PSL-3604 – доработка аппаратной части

Платы rev. 1

Рис. 1.

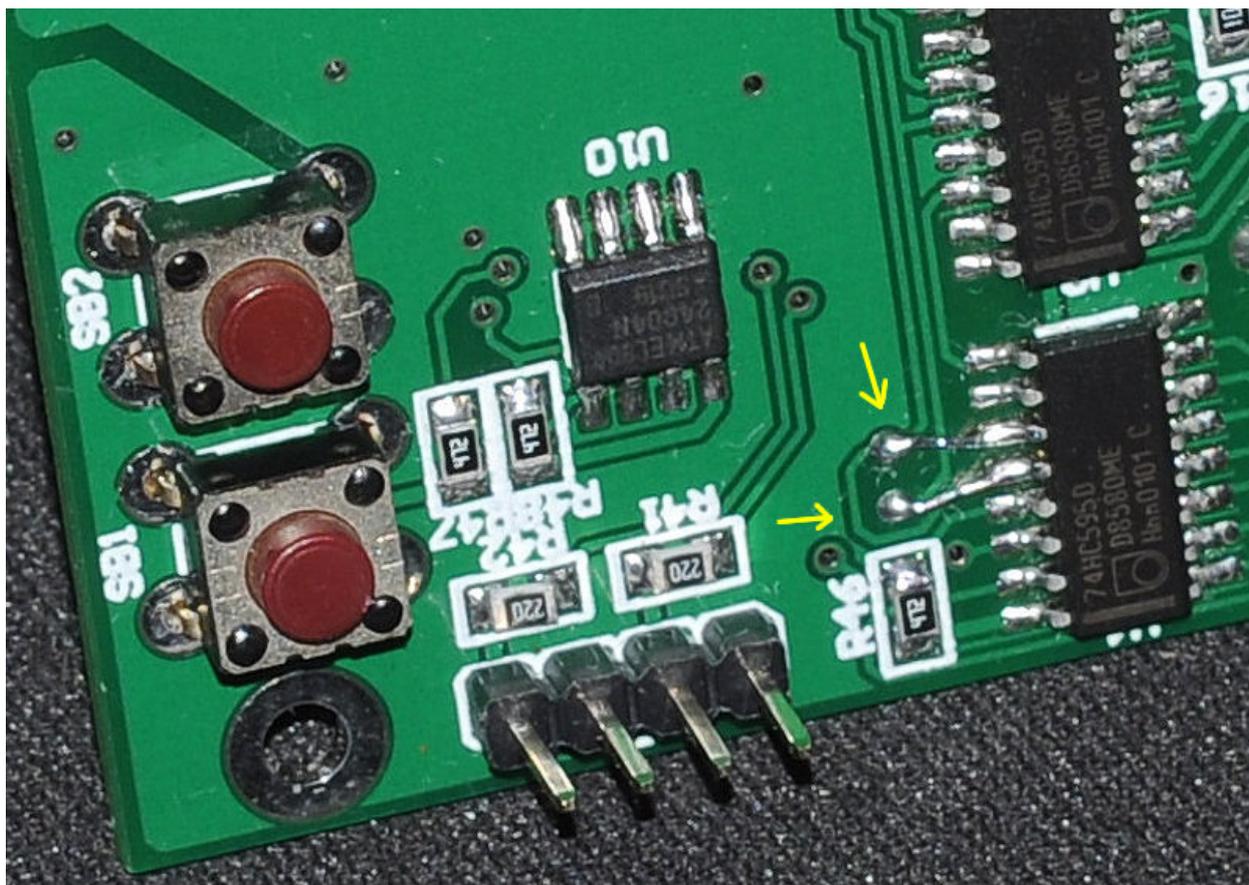
1. В схеме передней панели ошибка – перепутаны выводы 11 и 12 регистра U4. Исправляется перемычками, рядом находятся нужные переходные отверстия (рис. 1). Перед установкой перемычек дорожки выводов 11 и 12 обрезаются.

Рис. 2.

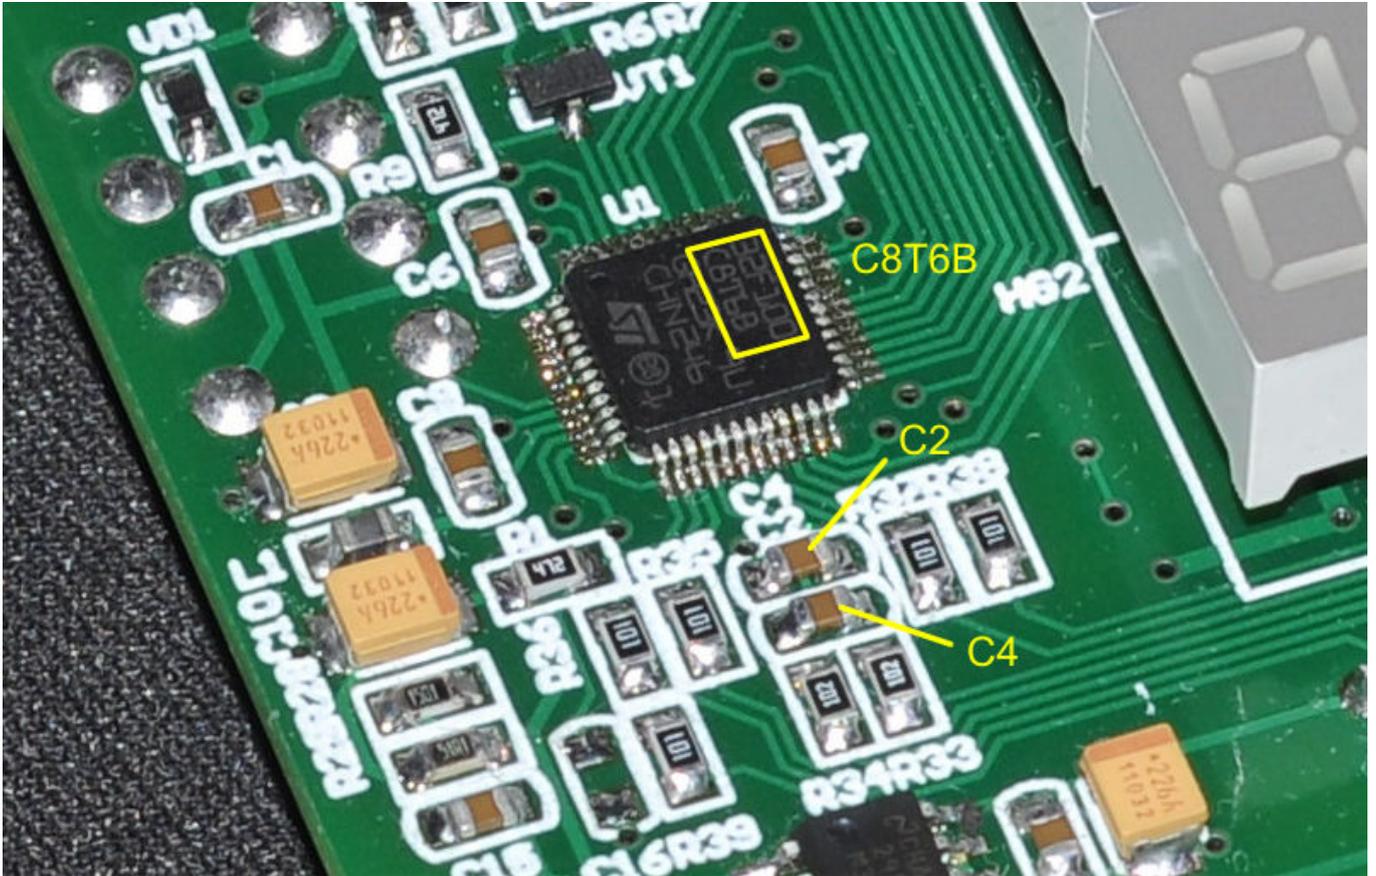
2. Процессор заменен на STM32F100C8T6BB (рис. 2).
3. Присутствовала ошибка АЦП на несколько единиц. Исправляется заменой на входе АЦП емкостей C2 и C4 на 220 пФ (рис. 2).
Объяснение тут: <http://leoniv.livejournal.com/194681.html>

Рис. 4.

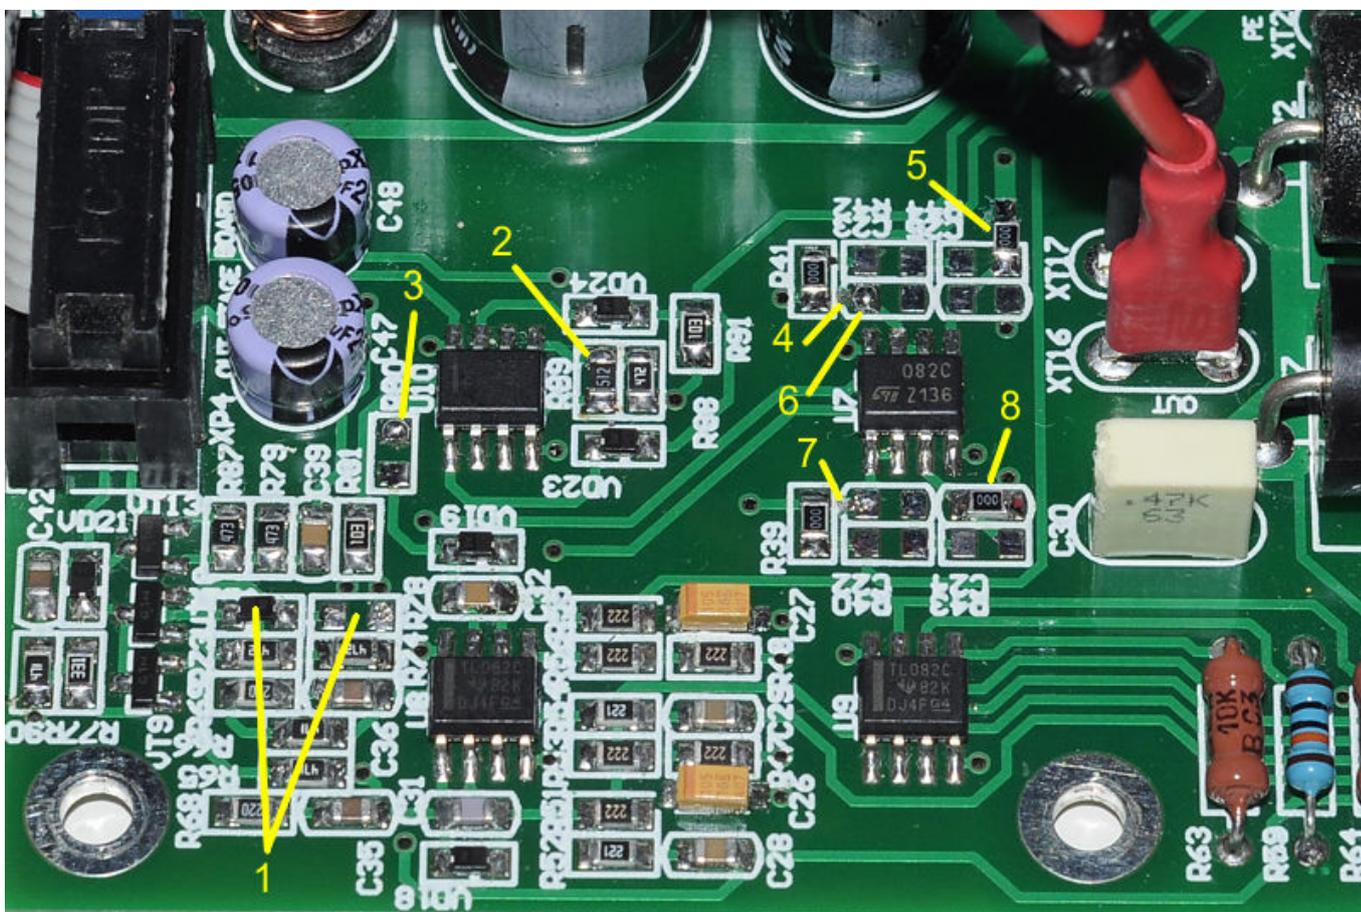
6. Удалить компоненты VD20, R78 (номер 1 на рис. 4). Достаточно удалить один из компонентов, диод я не удалял. В принципе, они не очень и мешают, но и пользы особой нет. Компоненты вводились для уменьшения выброса вниз, который наблюдался при резком уменьшении напряжения при некоторых значениях емкости нагрузки. Но выброс совсем небольшой (порядка 100 мВ), смысла бороться нет.

7. Заменить R89 на плате power на 5.1 кОм для правильного детектирования состояния втекающего выходного тока (номер 2 на рис. 4). Тут получились разногласия с симулятором, он слишком оптимистично оценивает максимальный размах напряжения на выходе ОУ.

8. Для детектирования состояния Unregulated вход компаратора U10 (LM358) нужно отключить от выхода усилителя ошибки тока – удалить R80 (номер 3 на рис. 4). На площадке R80 сверлится отверстие, сквозь которое паяется перемычка, соединяющая вывод 2 U10 с полигоном GNDA. Доработка не обязательная, с ней БП будет сигнализировать о ситуации, когда не в состоянии поддерживать напряжение на выходе (например, из-за просадки сети).

Рис. 5.

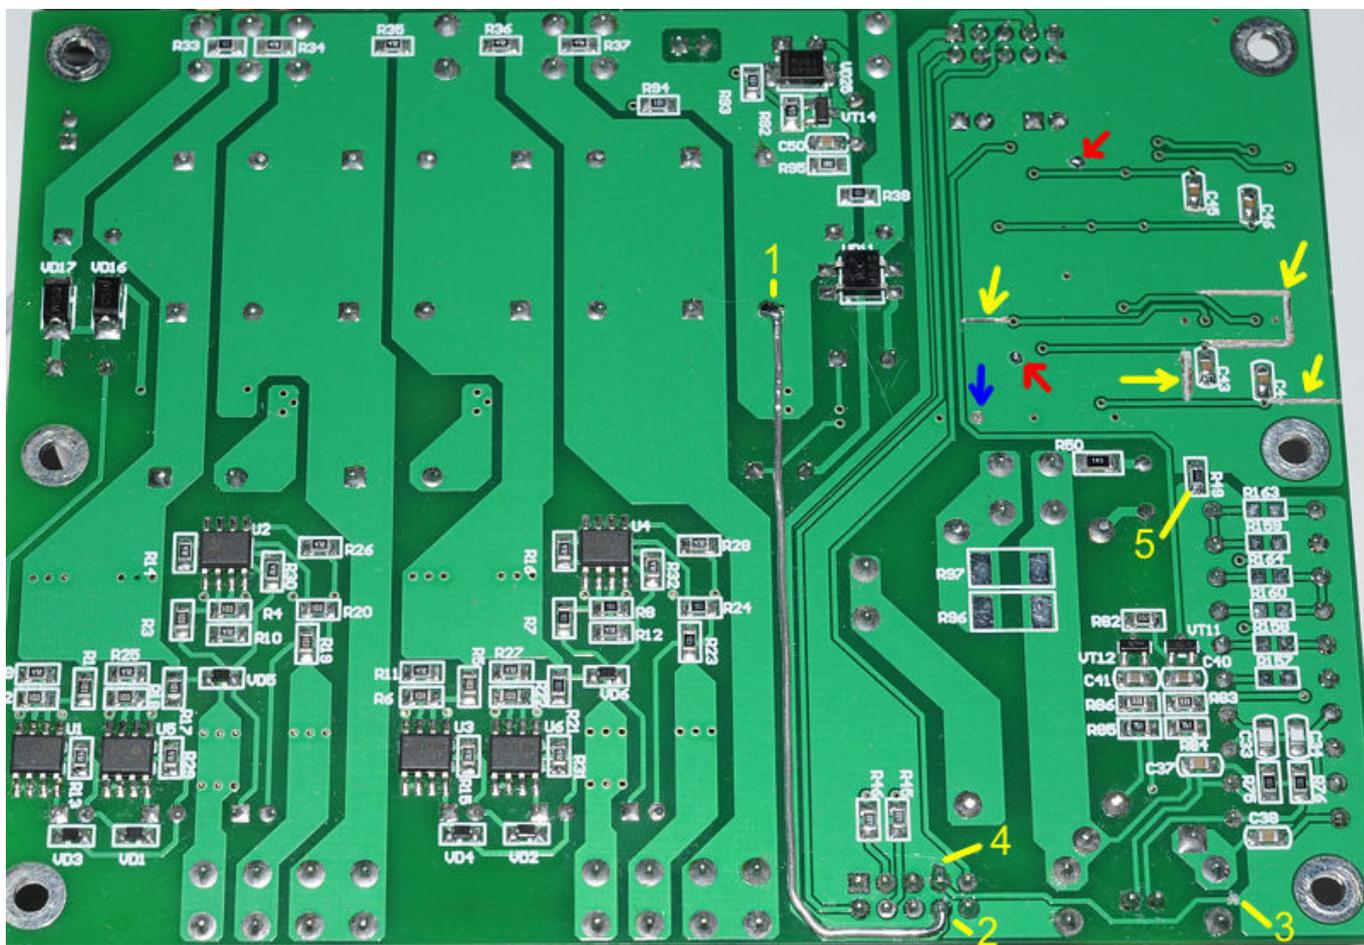
9. Делитель напряжения COM на плате передней панели обладает слишком высоким выходным импедансом, поэтому наблюдается ошибка измерения тока и напряжения. Для устранения ошибки необходимо добавить на выход делителя повторитель на ОУ. Для этого можно задействовать ОУ фильтра ЦАП. В данном случае активный фильтр не нужен,

достаточно пассивной RC-цепочки, которая присутствует. Переделок требуется много: запаять перемычки обхода фильтров R39 и R41, предусмотренные на разводке; проводники, идущие от этих перемычек на выводы 1 и 7 U7, нужно обрезать (номер 4 и 7 на рис. 4); элементы фильтров R40, R42, R43, R44, C22, C23, C24, C25 нужно удалить; вывод 5 U7 соединить перемычкой с широкой дорожкой (номер 5 на рис. 4); переходное отверстие, на котором окажется вывод перемычки, раззенковать с обратной стороны платы (синяя стрелка на рис. 5); на площадке C23 просверлить отверстие, сквозь которое перемычка соединит вывод 7 U7 с полигоном на той стороне платы (номер 6 на рис. 4); установить перемычку с вывода 5 U7 на COM (номер 8 на рис. 4). На обратной стороне платы нужно разрезать проводник COM (номер 3 на рис. 5); соединить контакт 7 разъема с полигоном (номер 4 на рис. 5); установить вместо резистора R49 перемычку (номер 5 на рис. 5); разрезать полигон AGND так, чтобы C26, C27 оказались подключенными к COM, в то время как C43, C44 должны остаться на AGND (желтые стрелки на рис. 5). Красными стрелками на рис. 5 показаны места пайки перемычек через проделанные отверстия в плате.

10. Для уменьшения помех от динамической индикации до уровня шумов можно добавить перемычку из медного провода диаметром 0.8 мм между контактом 8 разъема (GNDD) и отрицательным выводом конденсатора C18 (точки 1 и 2 на рис. 5).

Рис. 6.

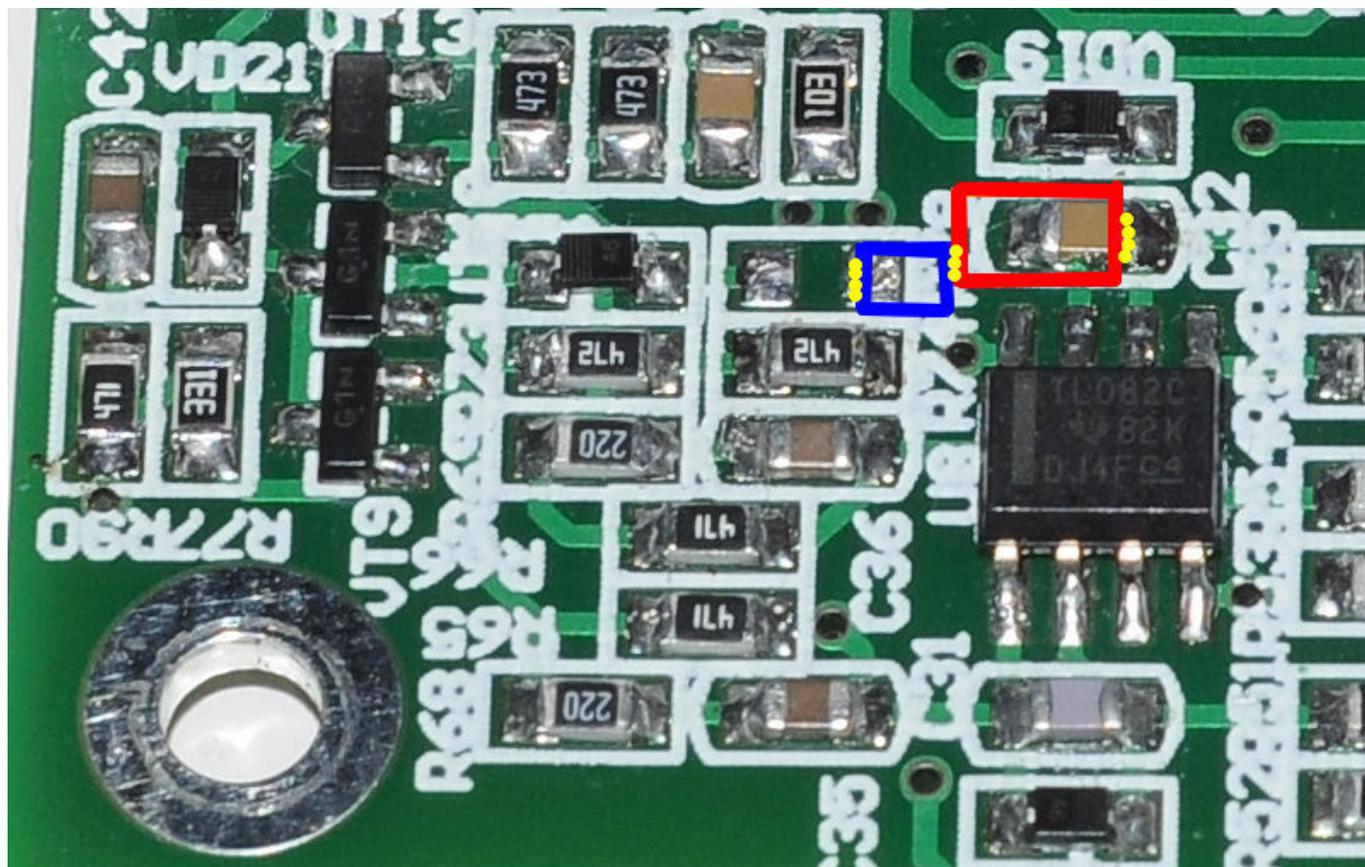
11. При переходе между двумя уровнями стабилизации тока наблюдается выброс. Для его устранения нужно добавить цепочку R98 10 кОм и C51 1 нФ. Вначале на плате над C32 монтируется резистор R98 размера 1206 (показан красным цветом на рис. 6), к нему подпаивается C51 размера 0805 (показан синим цветом на рис. 6), который вторым выводом паяется на площадку для R78.

Рис. 7.

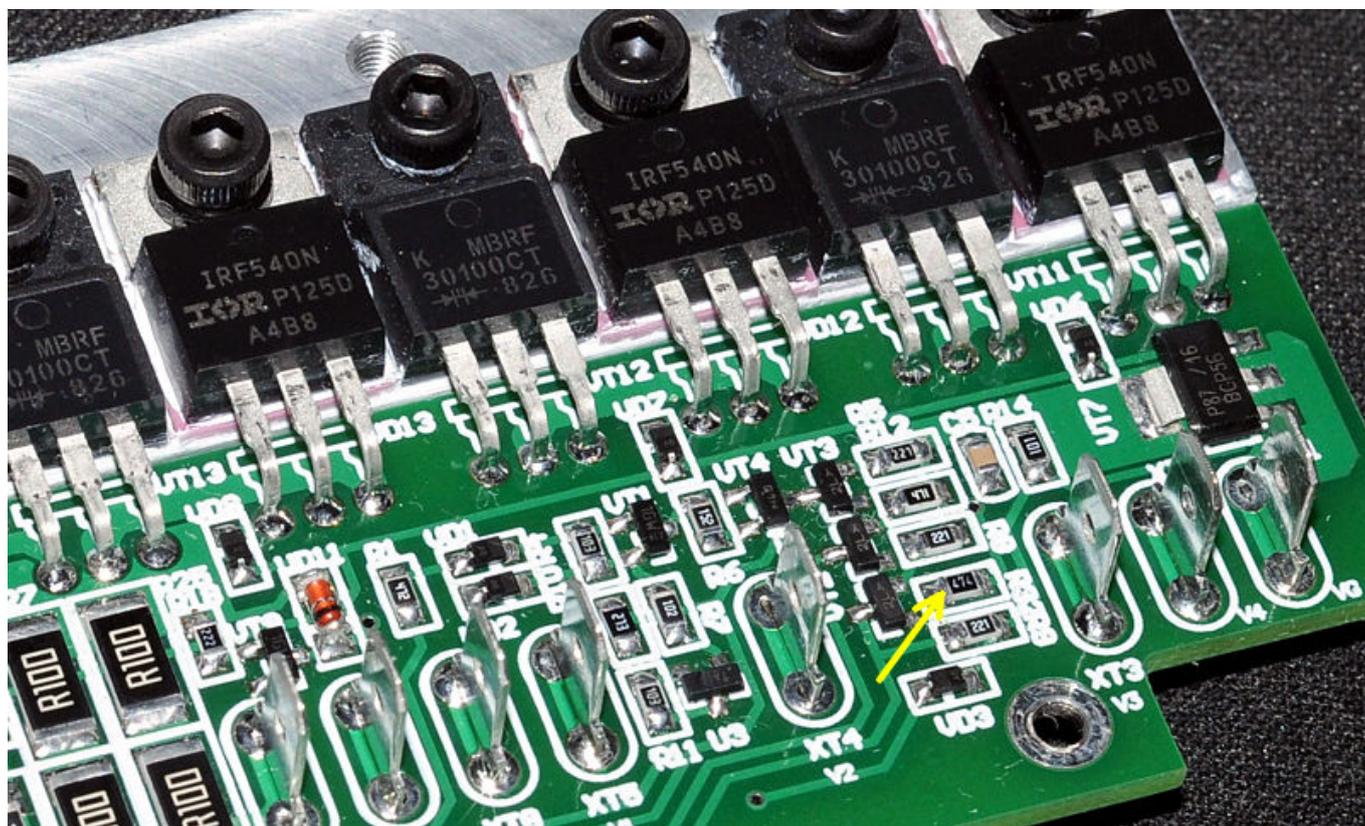
12. При выдергивании сетевой вилки на выходе наблюдается выброс до 10 В. Для его устранения нужно уменьшить номинал резистора R32 на плате выходного каскада до 47 кОм (рис. 7).

Рис. 8.

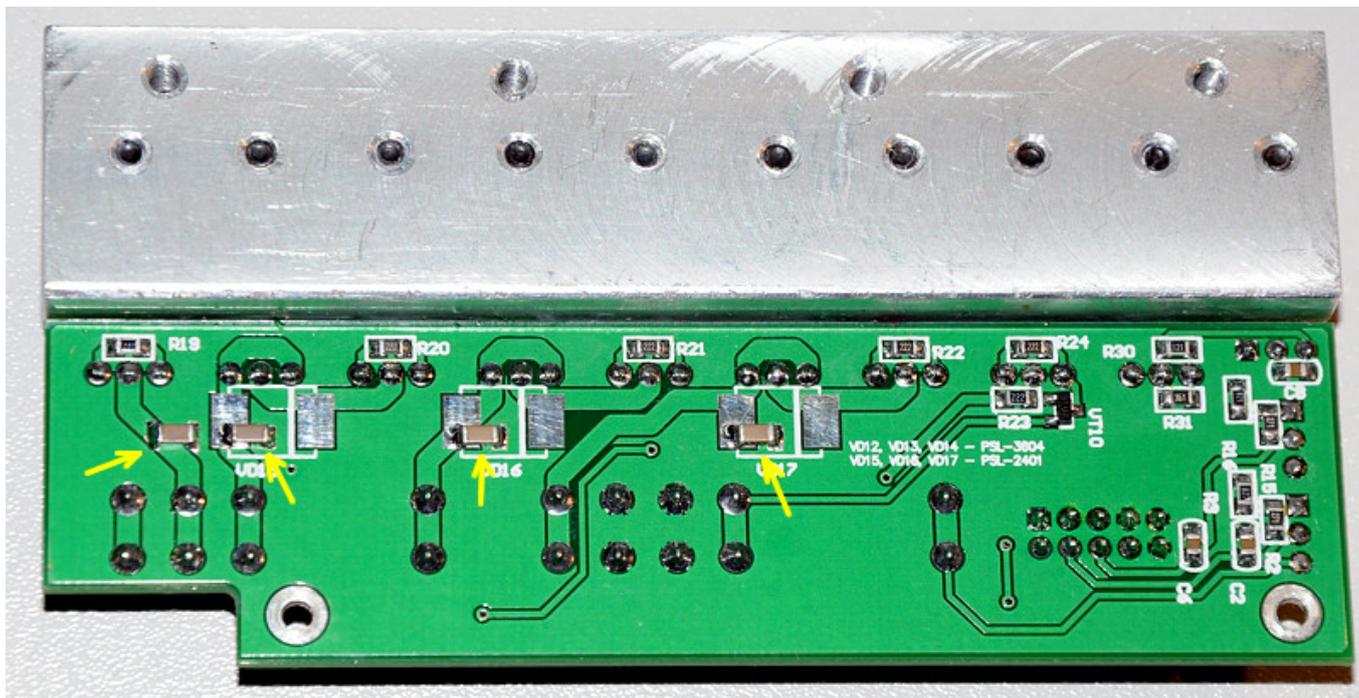
13. При некоторых условиях на выходе БП наблюдается генерация малого уровня (десятки мВ). Для ее устранения нужно на плату выходного каскада добавить емкости 0.1 мкФ 100 В (размер 1206) с уровней питания V1, V2, V3, V4 на землю (рис. 8).

Рис. 9.

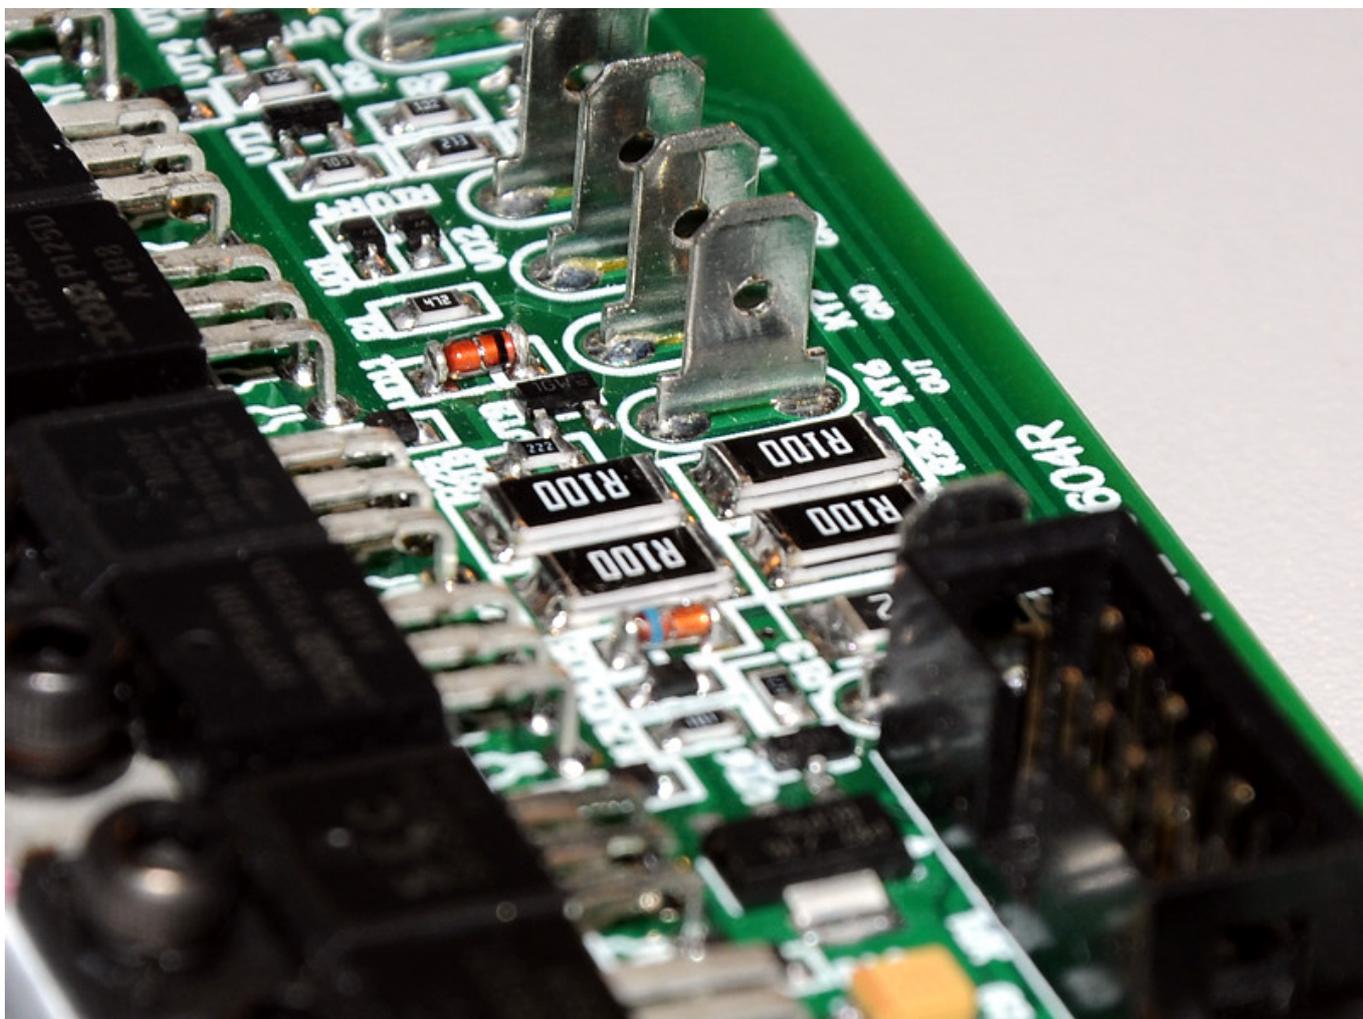
14. Параллельно резисторам R25 – R28 на плате выходного каскада установил параллельно еще по одному такому же резистору (рис. 9). В итоге мощность рассеяния снизилась до приемлемой величины.
